INFORME DE HITO DE CONTROL N° 027-2024-OCI/5344-SCC

PROYECTO: "MEJORAMIENTO DE LA DESCONTAMINACIÓN DEL PUERTO DE HUACHO, DISTRITO DE HUACHO, PROVINCIA DE HUAURA -LIMA"

HITO DE CONTROL N° 2 – PARALIZACION DE EJECUCION DE OBRA

Imagen n.°03
Fisuración de la losa de techo de concreto armado de la cámara de rejas y cargas

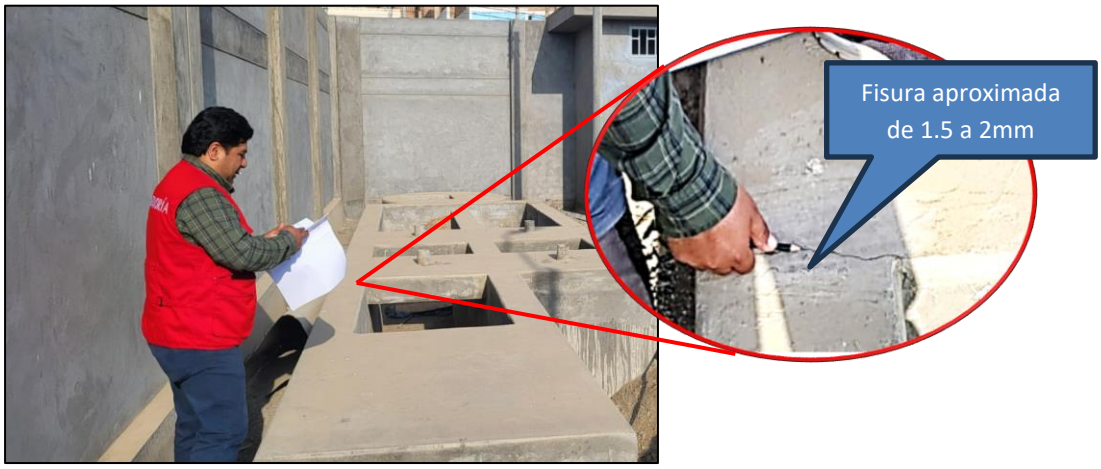
- Fisuraciones en los muros de concreto armado de la Planta Compacta, verticalmente desde el piso de fondo hasta la corona del muro a una altura de 3.70 metros, así también en la parte superior de un ancho de 20cm (imagen n.°02).
- Fisuraciones en la losa de techo de concreto armado de la cámara de rejas y cargas con un espesor aproximado de 1.5mm a 2mm (imagen n.°03).
- Se evidencio agrietamiento en la junta sísmica en todo el eje vertical del muro del ladrillo, así como cambio de diseño en la construcción de este (imagen n.°04).

Imagen n.°04
Agrietamiento en la junta sísmica en el muro de ladrillo

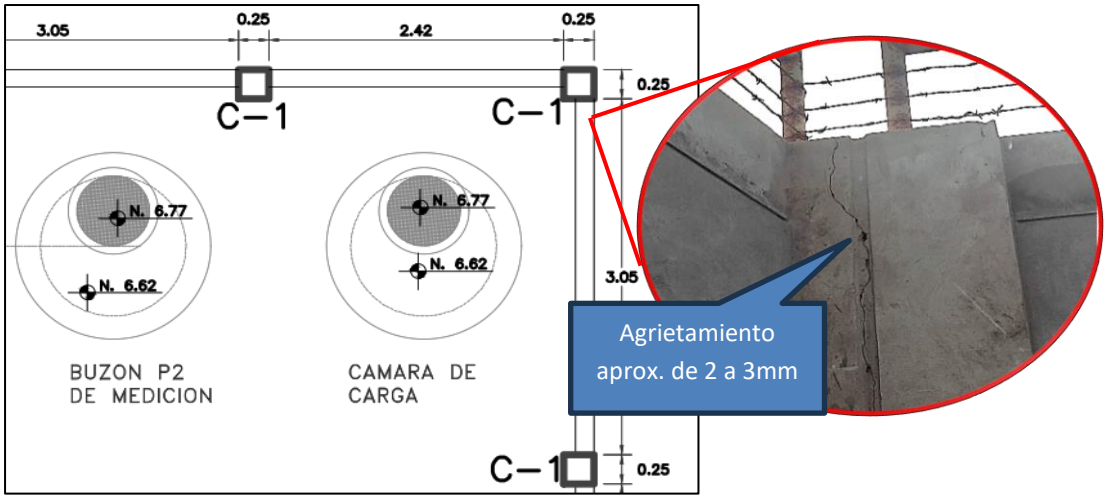
De la imagen precedente según los planos del expediente técnico en dicha esquina no se ha considerado dos columnas continuas ni junta sísmica, como se evidencio in situ.

Imagen n.°07
Oxidación en la estructura metálica encima del muro de ladrillo.

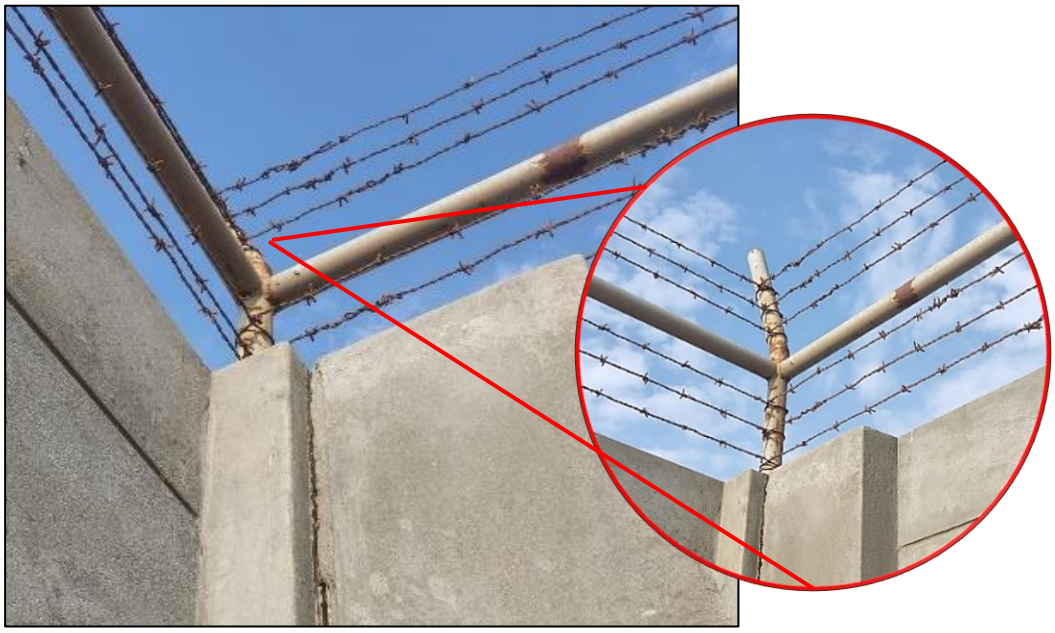
- Presencia de oxido en las estructuras metálicas en el portón de ingreso, las rejas en las ventanas de la caceta de vigilancia y el cerco de púas encima de muro de ladrillos, como se evidencia en las siguientes imágenes.

Imagen n.°010
Tubería de 300mm en deterioro por dejarlo expuesto a la intemperie.

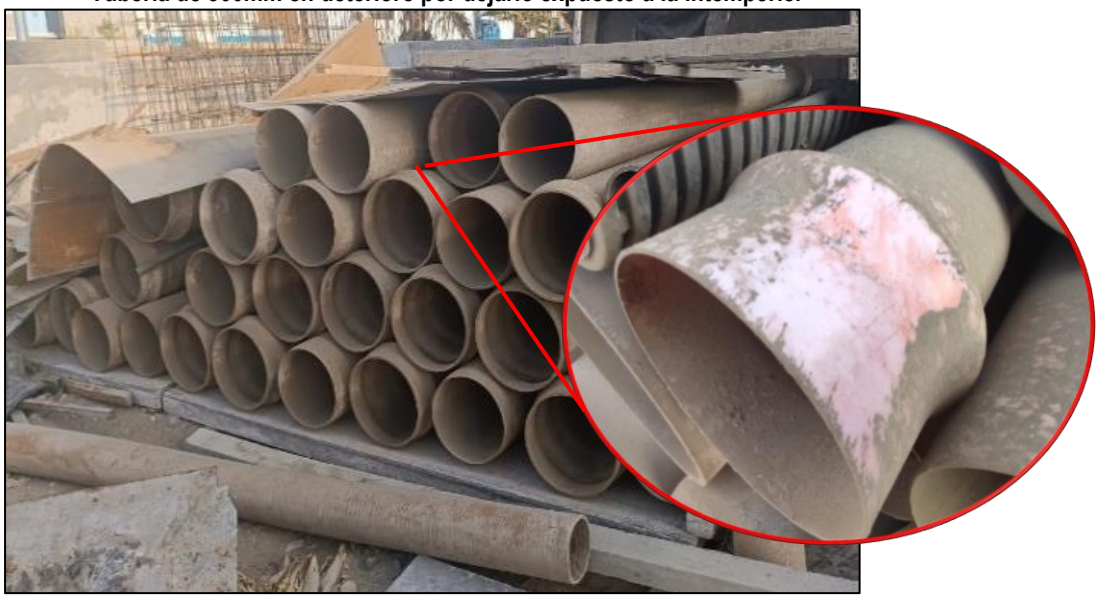
- Se contabilizaron 35unidades de tubos de PVC DN 315mm S20 expuestos a la intemperie y polución evidenciando cambios de color debido a la cristalización del material, así como los cambios en sus propiedades físico-químicas (imagen n.°010).
- Se evidencia archivadores e informes expuestos a la polución, sin una correcta custodia de estos (imagen n.°11).
- Se encontró acopiados la construcción de 11 buzones de concreto armado, así como también 2 cuerpos de encofrado metálicos de buzón y fierros de construcción dejados a la intemperie, ocasionando que se oxiden (imagen n.°12).
- Se evidenciaron 3 lavaderos de mano deteriorados la cual fue utilizado para la desinfección del personal de ejecución ante el Covid 19 (imagen n.°13).
